**Referência:** Processo e-protocolo nº 21.024.891-9

Pregão Eletrônico 0820/2023 – UNIOESTE/HUOP

**Pregão Eletrônico, do Tipo Menor preço por item, objetivando o registro de preço de equipamentos para ampliação de salas cirúrgicas/alas, para atender a demanda do Hospital Universitário do Oeste do Paraná.**

**Ementa:** Análise de pedido de recurso solicitando a desclassificação das empresas Next Medical. Móveis Andrade e Valmil Hospitalar para os itens 02, 03 e 11.

Item 02: Foco Cirúrgico de Teto Duplo

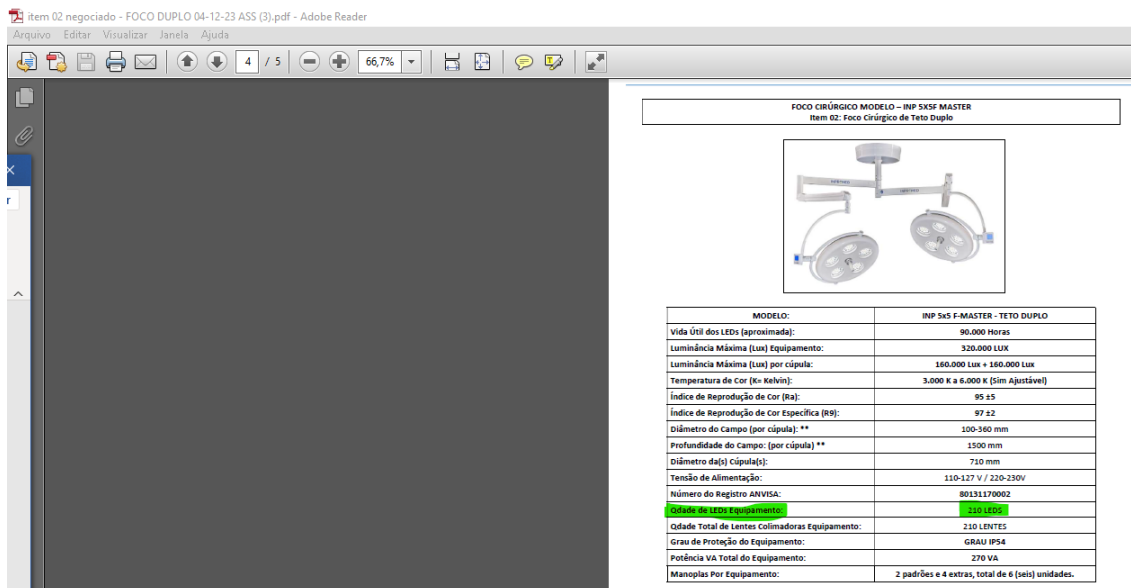
1 – (Grifo M.A) Edital solicita "quantidade mínima de 85 (oitenta e cinco) LEDs na sua composição", no entanto segundo o manual, o item apresenta "contendo ao todo de 5 a 105 LEDs por cúpula", não especificando a quantidade.

- Quantidade mínima de 85 (oitenta e cinco) LEDs na sua composição

Resposta: Conforme doc. tec. Pág. 4, considerando que são 210 leds para 2 cúpulas, logo, 105 por cúpula; atendendo ao edital.

#### 11.4. AJUSTANDO A INTENSIDADE LUMINOSA E TEMPERATURA DE COR

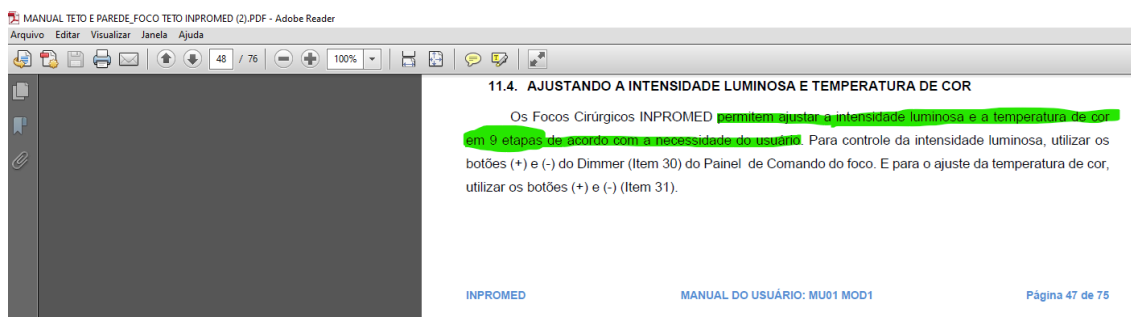
2 – (Grifo M.A) O Edital Solicita “O foco cirúrgico deverá possuir os seus comandos individuais por cúpula, em LCD com membrana em policarbonato de fácil higienização, garantindo assim maior resistência ao produto. Sendo eles: Liga/Desliga, Modo Endo, Ajuste de Temperatura de Cor e Dimmer (controle da intensidade luminosa 2 com pelo menos 8 graduações). “O Dimmer (controle da intensidade luminosa com pelo menos 8 graduações)” no manual, não especifica o número de graduações, apenas relata que são ajustadas para mais ou menos”.

- O Dimmer (controle da intensidade luminosa com pelo menos 8 graduações)

Os Focos Cirúrgicos INPROMED permitem ajustar a intensidade luminosa e a temperatura de cor em 9 etapas de acordo com a necessidade do usuário. Para controle da intensidade luminosa, utilizar os botões (+) e (-) do Dimmer (Item 30) do Painel de Comando do foco. E para o ajuste da temperatura de cor, utilizar os botões (+) e (-) (Item 31).

Resposta: comprovado através de doc. técnica que o equipamento ofertado atende ao edital.

### ITEM 3 – CAMA ELÉTRICA HOSPITALAR

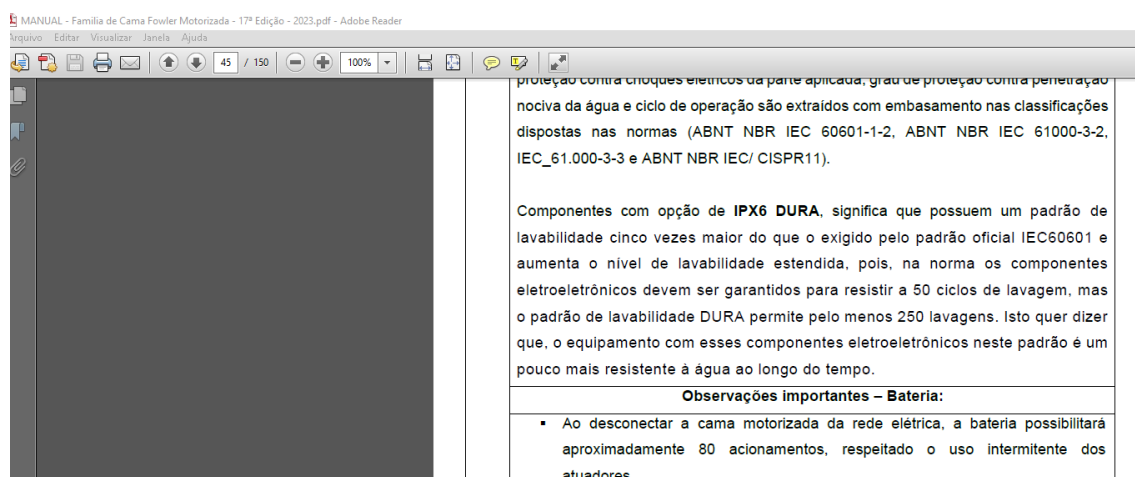
1 - (Grifo M.A) O motivo pelo qual o edital pede a bateria de lítio faz sentido pois oferecem numerosas vantagens: têm uma maior densidade energética, maior eficiência e um ciclo de vida mais longo. As baterias de chumbo ácido permitem 1.500 ciclos de vida, enquanto a tecnologia das baterias de lítio oferece até 2.500 ciclos de vida.

- Bateria interna com autonomia de pelo menos 100 movimentos, com sistema de comutação automática em caso de queda de energia ou desconexão da tomada.

Resposta: Edital não solicita que seja bateria de lítio;

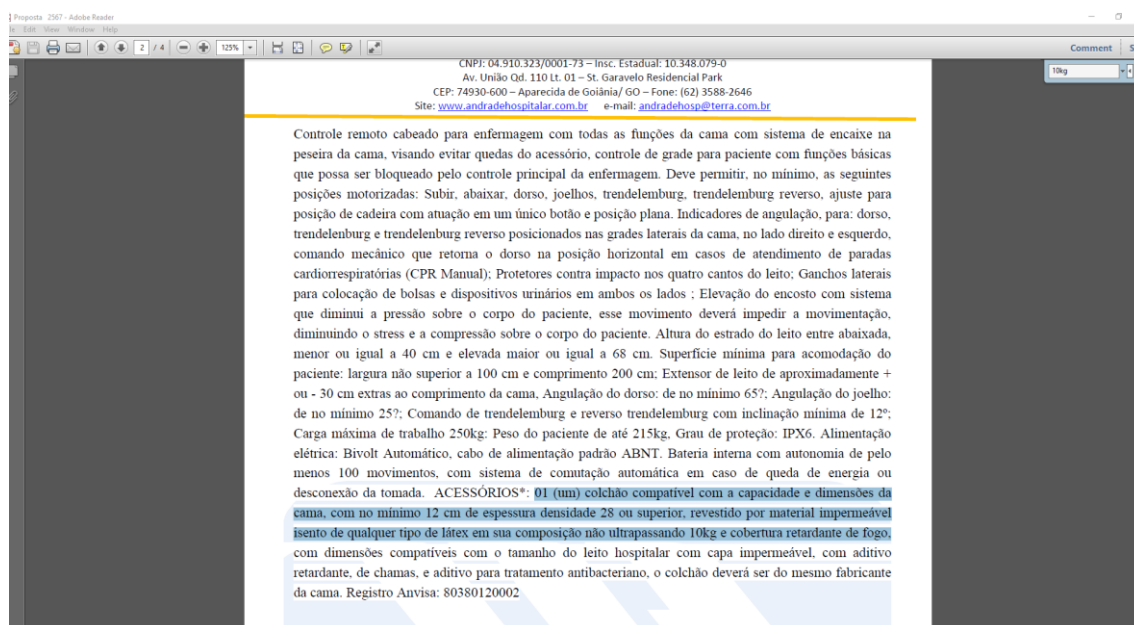
3 - (Grifo M.A) Apontam os ganchos de fixação

Ganchos laterais para colocação de bolsas e dispositivos urinários em ambos os lados;

Resposta: conforme MANUAL da Moveis Andrade- Família de Cama Fowler Motorizada - 17ª Edição – 2023 pag. 68, atende ao edital.

ITEM 11 – MONITOR MULTIPARAMÉTRICO

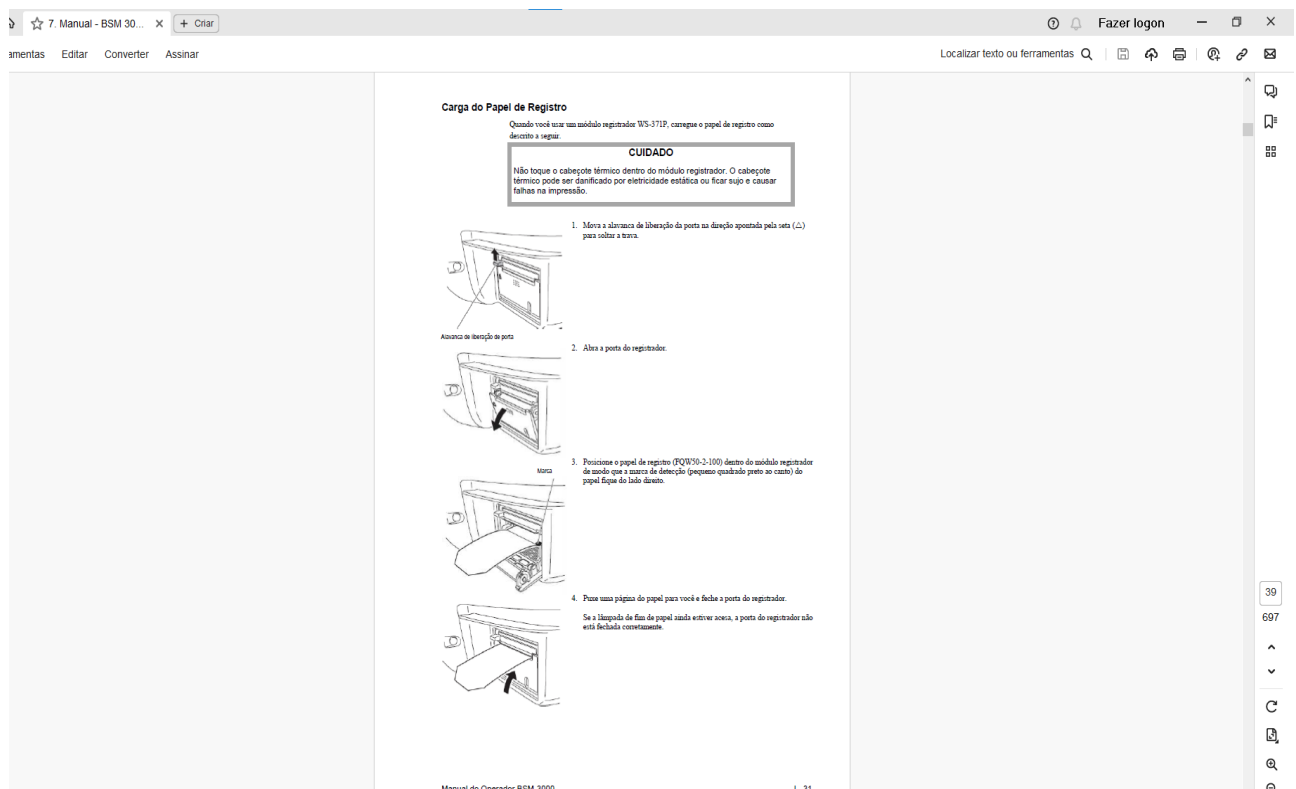
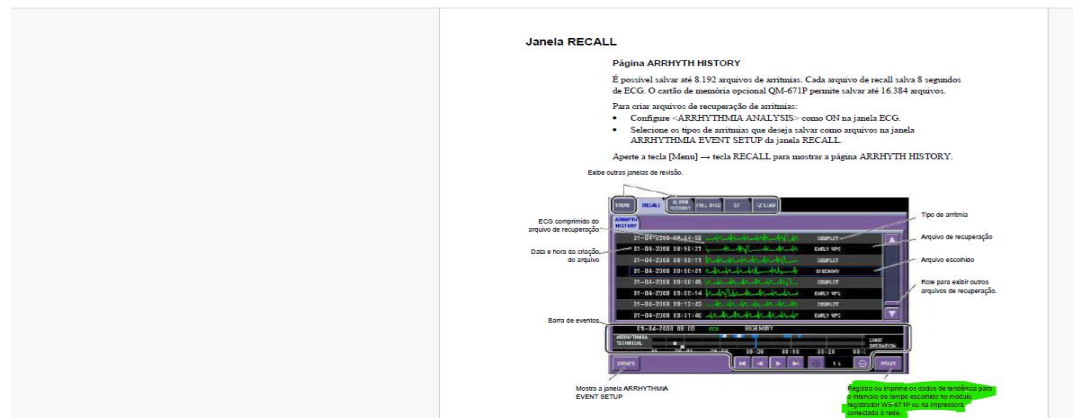
1 - (Grifo M.A) Edital solicita: “Capaz de realizar aquisição de ECG de 12 derivações e imprimir o exame.”

O item apresentado imprime via conexão a impressora da rede, conforme descrito no manual “Envio de dados à impressora da rede; muitos comandos de impressão enviados à impressora da rede.”.

- Capaz de realizar aquisição de ECG de 12 derivações e imprimir o exame.

Resposta: Conforme manual, pag. 90 e 39, é capaz de imprimir pelo monitor, e, compartilhar com a rede. (atende ao edital)

Conforme manual pag. 233

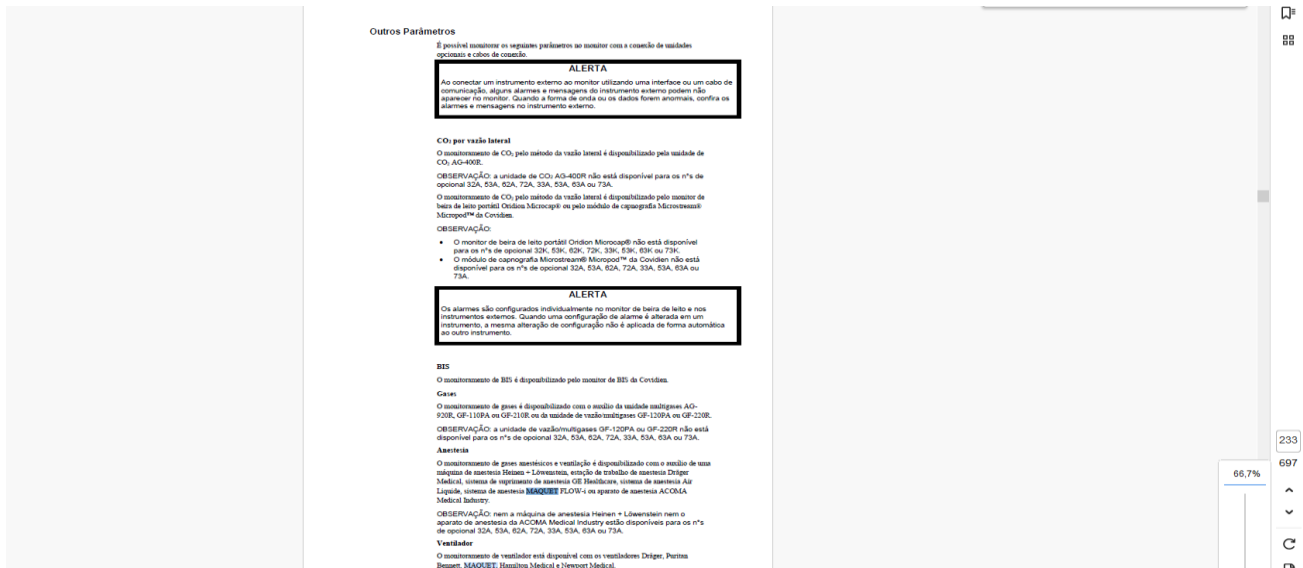
2 - (Grifo M.A) O item apresenta conexão com somente central de monitores, não fala nada sobre conexão com ventiladores no manual.

Capacidade de comunicação com outros dispositivos médicos, monitores hemodinâmicos, ventiladores etc.

Resposta: Conforme manual, pag. 233, é capaz de comunicação, inclusive, com ventiladores. (atende ao edital).

Conforme manual pag. 504- Módulo TNM AF-101P

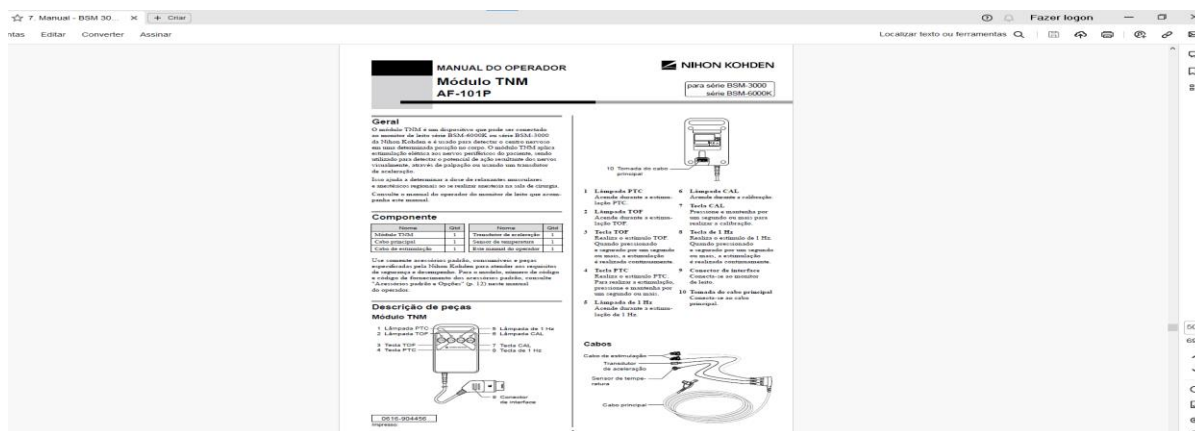
5 - (Grifo M.A) O edital solicita: “Impedância do sensor. Transmissão Neuromuscular – controle de estímulo do módulo TNM com teclas no dispositivo e em teclas virtuais no

Deve permitir a detecção de impedância do sensor. Transmissão Neuromuscular –

### Controle de estímulo do módulo TNM com teclas no dispositivo e em teclas virtuais no

Resposta: atende ao edital.
